Oggetto: [ID_VIP 9848] Progetto di un impianto agrivoltaico, della potenza di 25 MW e delle relative opere di connessione alla RTN, da realizzarsi nel comune di Brindisi (BR), in Località "Masseria Restinco" - Acea Solar S.r.l. - controdeduzioni al parere reso dal Comune di Brindisi con nota prot. n. 89615/2023

la proponente **ACEA SOLAR S.R.L.** (di seguito "Società") formula le seguenti controdeduzioni in relazione al parere indicato in oggetto.

SCALA	FORMATO	DESCRIZIONE
Elaborato Unico	A1	Carta delle Aree Idonee (ai sensi del D.L. n° 199/2021)

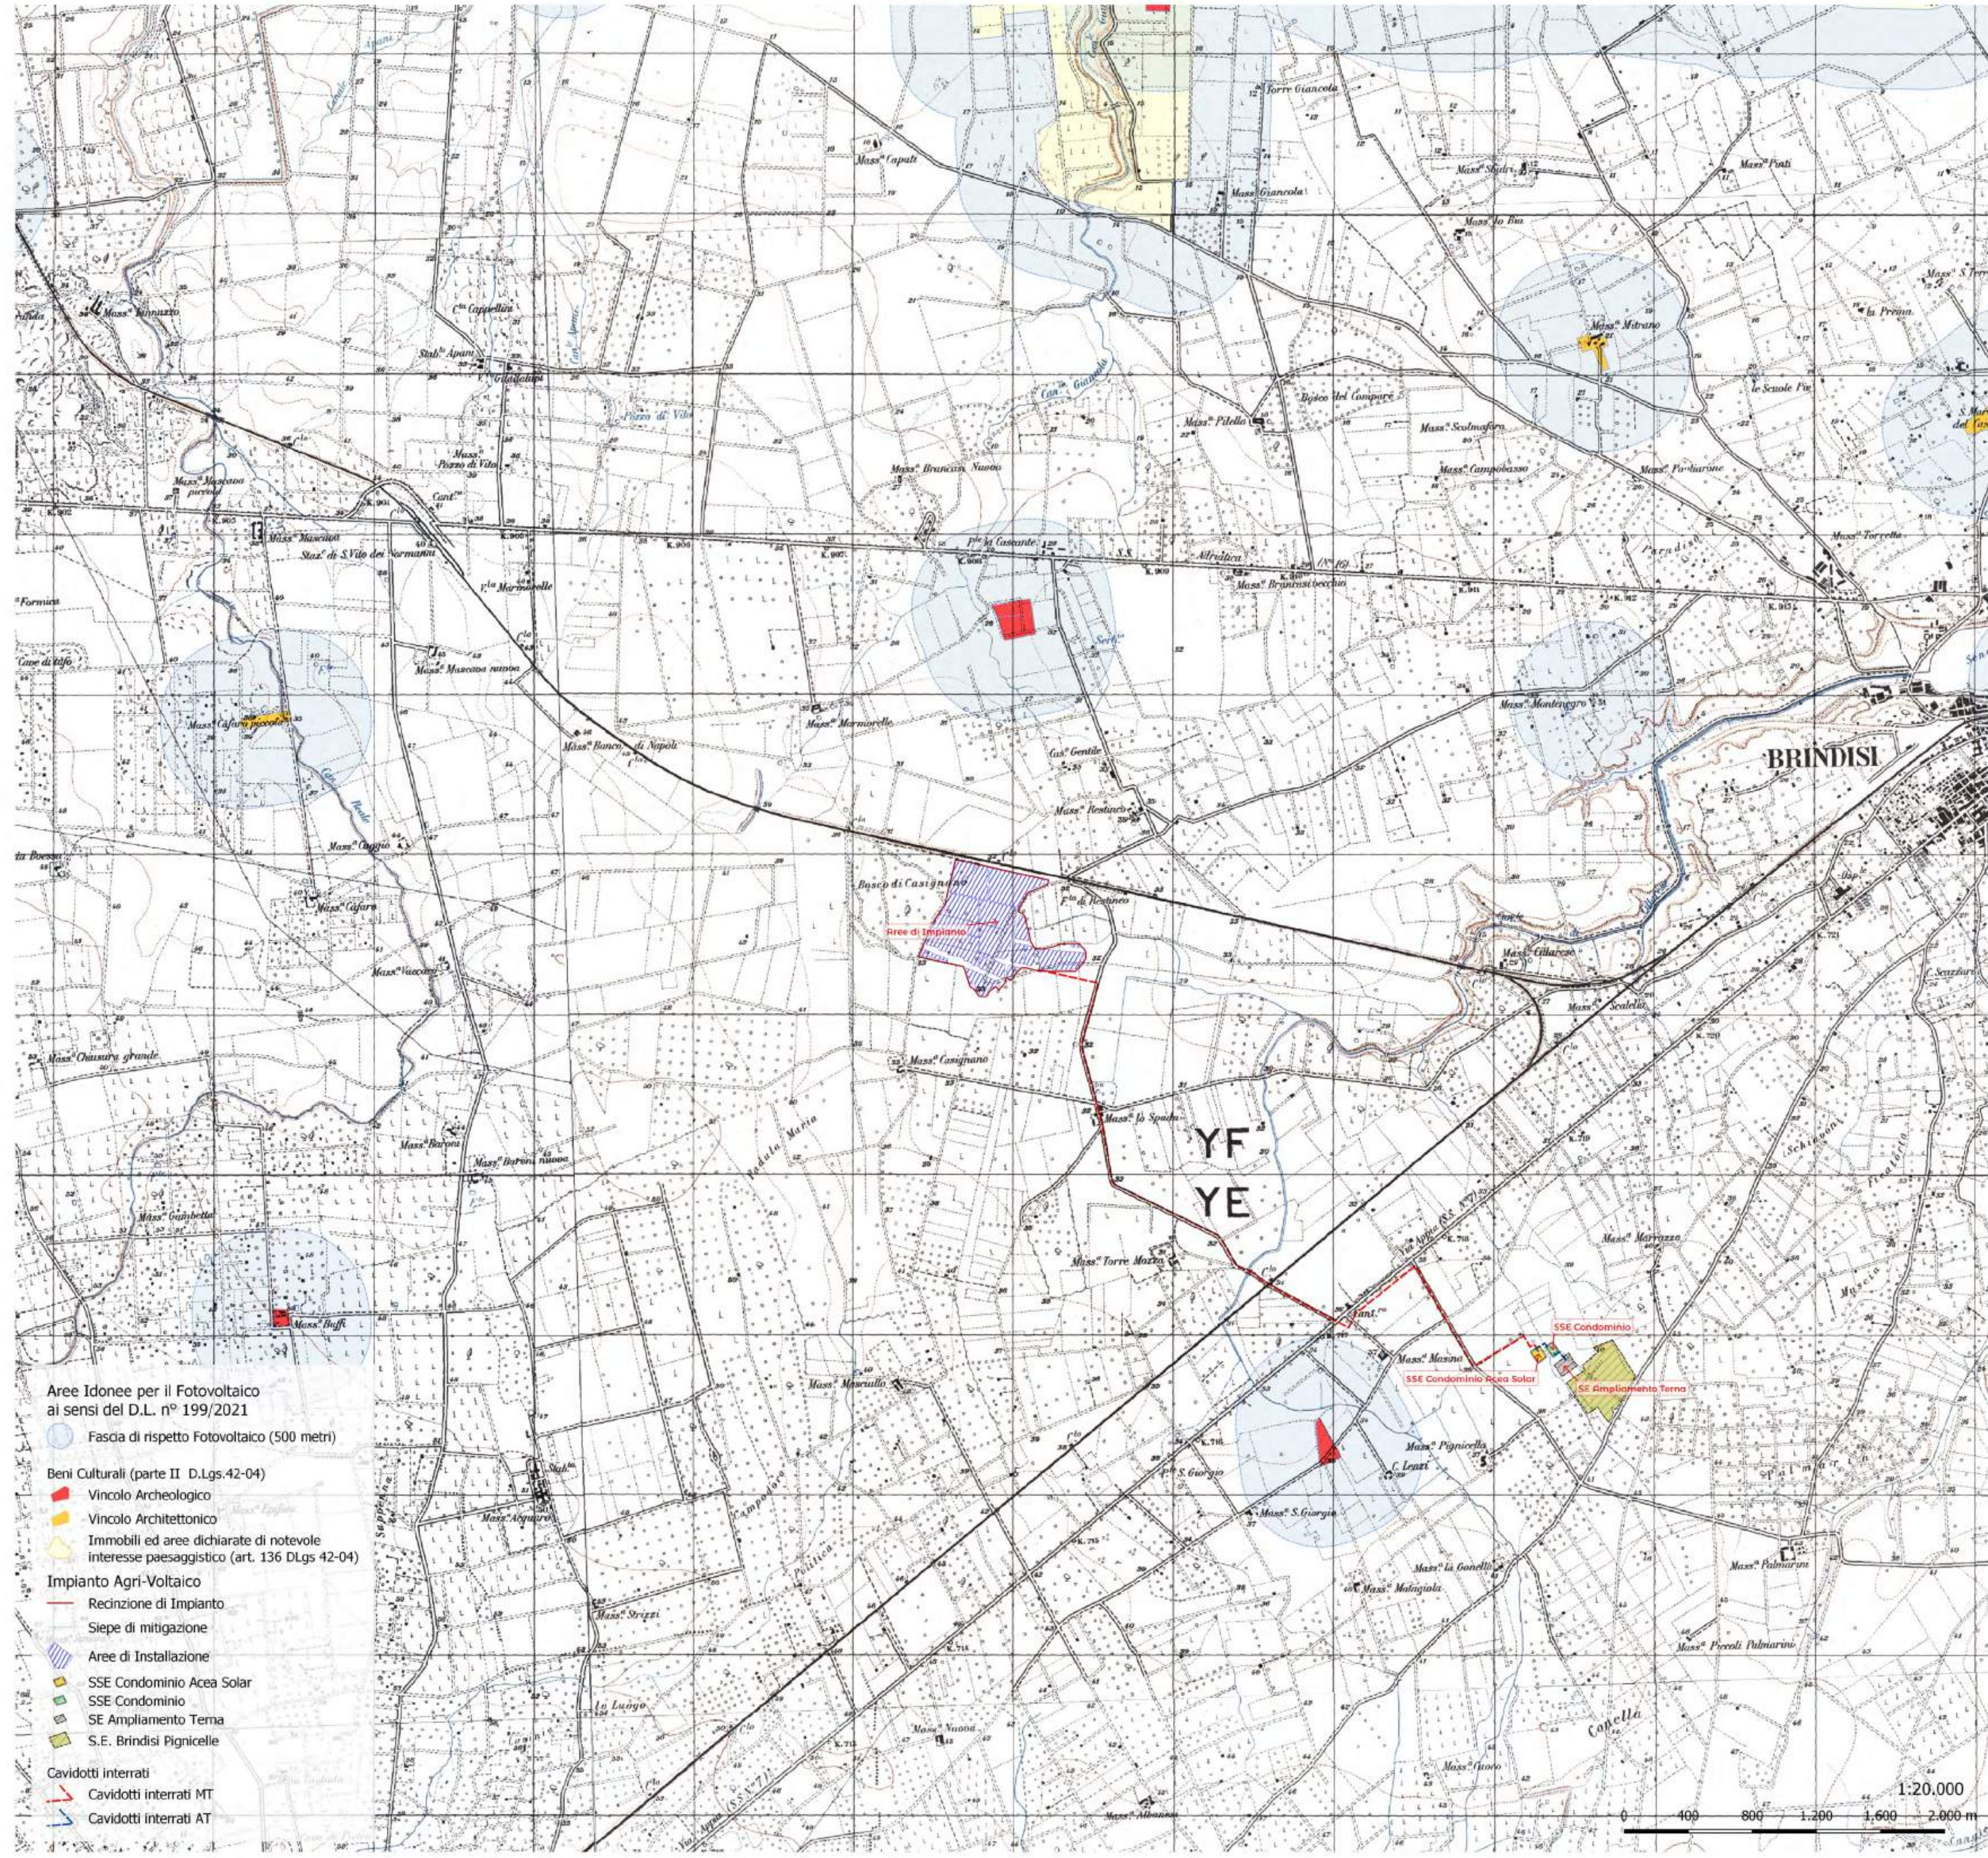
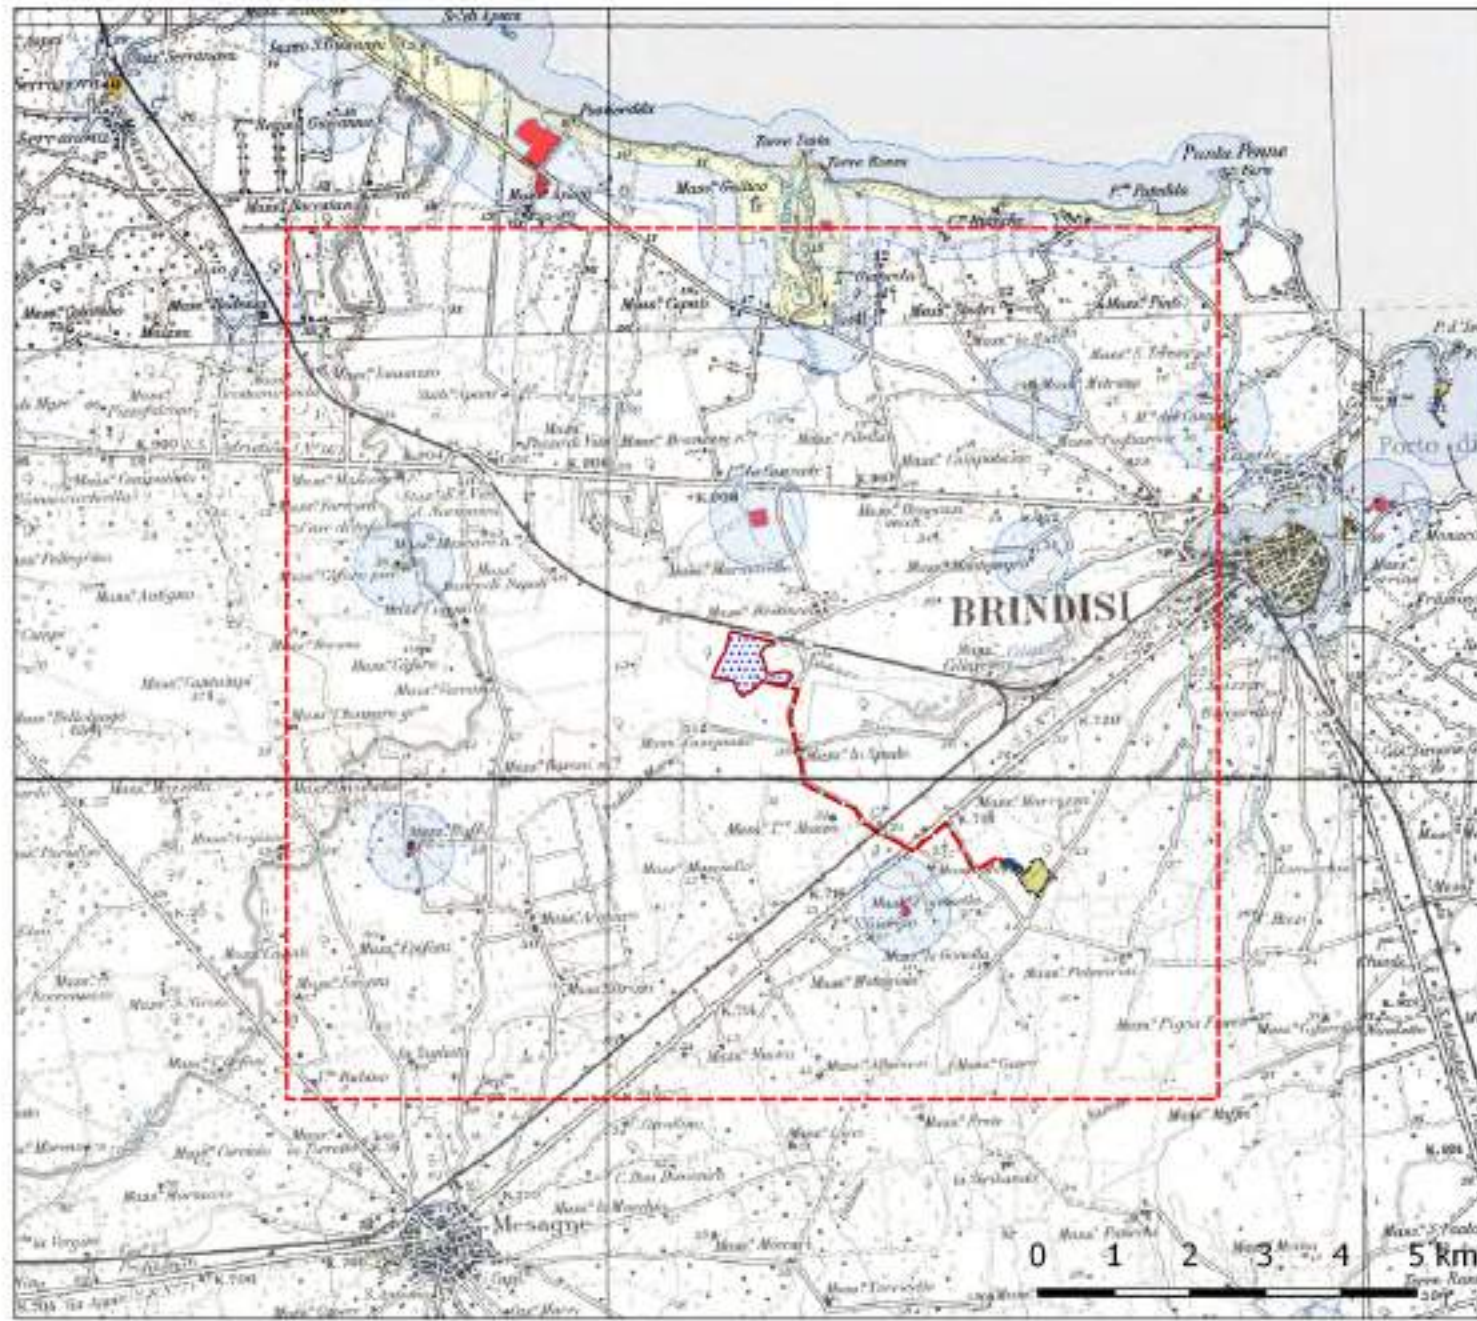
- c) *“con riferimento anche alla realizzazione delle stazioni elettriche, si evidenzia la previsione di ulteriore consumo di suolo agricolo di parti del territorio destinate ad usi agricoli previsto su area tipizzata dallo strumento urbanistico come zona E, parti del territorio destinate ad usi agricoli”;*

iii. **In relazione al motivo di cui al punto sub c)**, si evidenzia anzitutto che le stazioni elettriche sono opere di connessione necessarie per l'esercizio dell'impianto agrivoltaico e, quindi, parti imprescindibili dello stesso. In quanto tali, anche per le suddette stazioni valgono le considerazioni sopra svolte e, in particolare, la compatibilità *ex lege* con le aree agricole ai sensi dell'art. 12, comma 7, del d.lgs. n. 387/2003, nonché la loro sicura riconducibilità nell'ambito del progetto di attività industriale connessa con l'agricoltura espressamente consentito dall'art. 48 delle NTA del PRG comunale.

Come puntualmente evidenziato negli elaborati progettuali sopracitati, inoltre, anche le suddette stazioni sono localizzate in area idonea ai sensi dell'art. 20, co. 8, lett. c-*quater*, del D.lgs. n. 199/2021 (vedi elaborato BR_AS - Carta delle Aree Idonee (ai sensi del D.L. n° 199-2021)-signed-signed).
